**PROGRAM  
REGIONALNY**  
NARODOWA STRATEGIA SPÓJNOŚCI  
**GMINA RZAŚNIA**

Znak sprawy UGB.ZP.271.16.2014.PC

### Dotyczy: Postępowania na wykonanie linii teletechnicznej do terenów inwestycyjnych w miejscowości Zielęcín

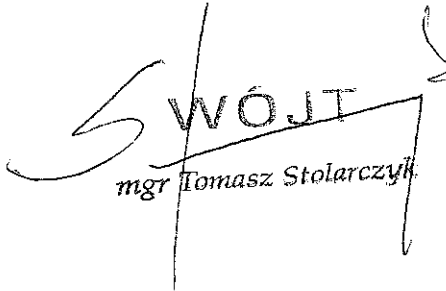
**Pytanie 1.** Szafa kablowa podany typ jako SZK, proszę podanie więcej informacji i czy z wyposażeniem?

**Odpowiedź:** Szafa może być np. FCA OSU-19.
